江西心连心化学工业有限公司
年产 4 万吨硫酸钾建设项目（一期）
安全设施竣工验收评价报告

安全设施竣工验收专家组评审意见

江西心连心化学工业有限公司
年产 4 万吨硫酸钾项目（一期）安全设施竣工验收评
价报告专家组评审意见整改情况

专家组评审意见修改对照表

附件 5: 现场扳手增加定置区

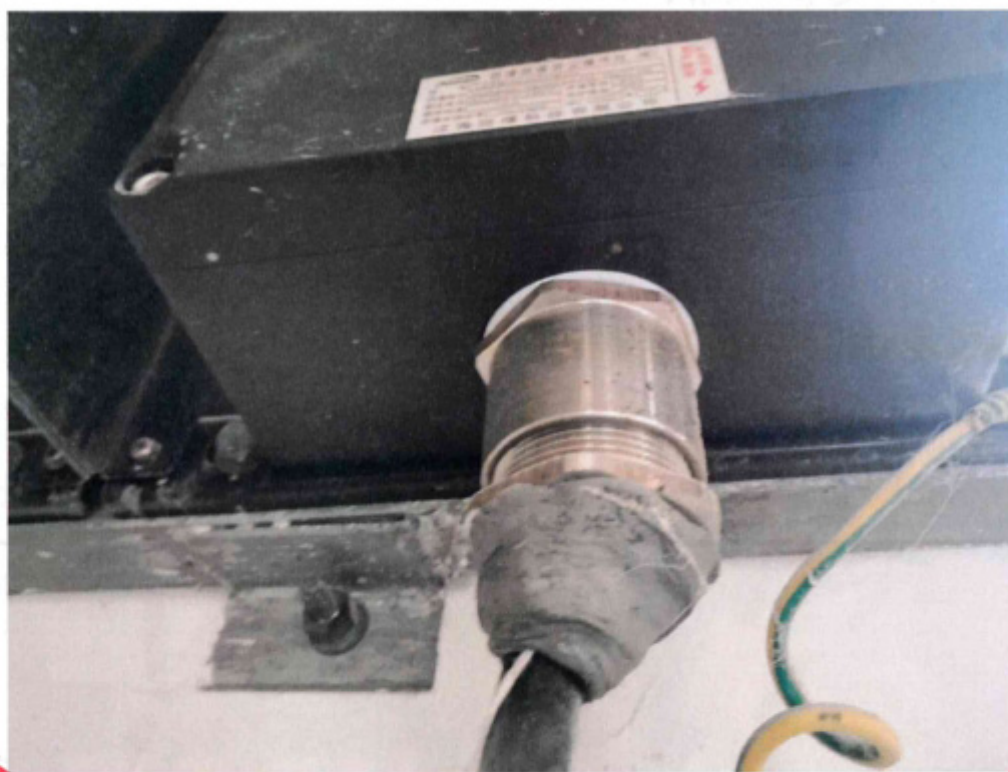
安全设施竣工验收专家组评审意见					
序号	存在的问题	责任人	完成时间	完成情况	备注
1	完善设备、管线标识 （介质、流向、安全标识等）	武文克 武志波	12 月 1 日	已完成	附件 1
2	泵区有两处法兰泄漏	魏松	12 月 1 日	已完成	附件 2
3	厂房屋顶排风口及 B 炉附近部分有毒气体 探头未通电	魏松	12 月 1 日	已完成	附件 3
4	盐酸管线排污口直对 头顶未封堵	魏松	12 月 1 日	已完成	附件 4
专家提出的其他意见					
1	现场扳手未定置，散 落地面	李伟	2023. 12. 2	已完成	见附件 5

附件 7：现场张贴目视化操作规程指导

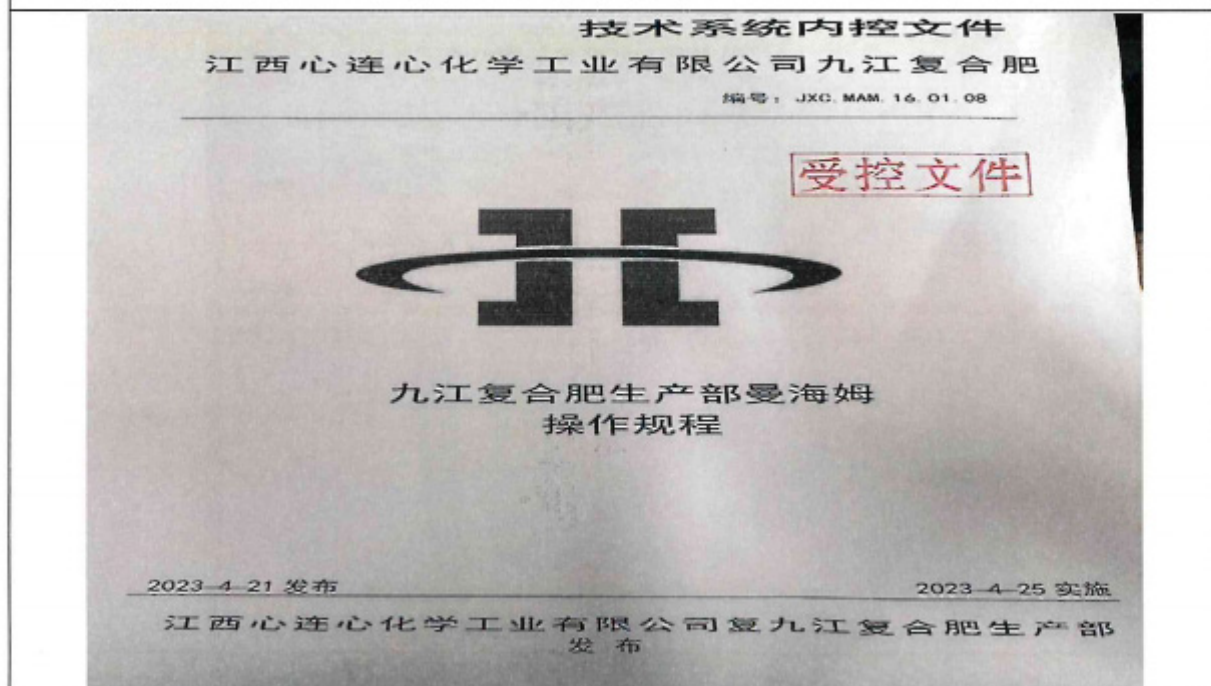
2	二层电箱部分接线口未封堵	魏松	2023. 12. 1	已完成	见附件 6
3	现场工作岗位缺少操作规程	李伟	2023. 12. 2	已完成	见附件 7
4	罐区管道物料名称、流向已标明	白有强	2023. 12. 2	已完成	见附件 7
5	吨包现场控制柜进出孔洞已封堵，柜前已增加绝缘垫	魏松	2023. 12. 2	已完成	见附件 7
6	现场磁翻板液位计高低限已增加	王灿宇	2023. 12. 2	已完成	见附件 7
7	二楼台阶已用帆布包裹	段振振	2023. 12. 2	已完成	见附件 7
8	现场高温提示警示标识已粘贴	李伟	2023. 12. 2	已完成	见附件 7
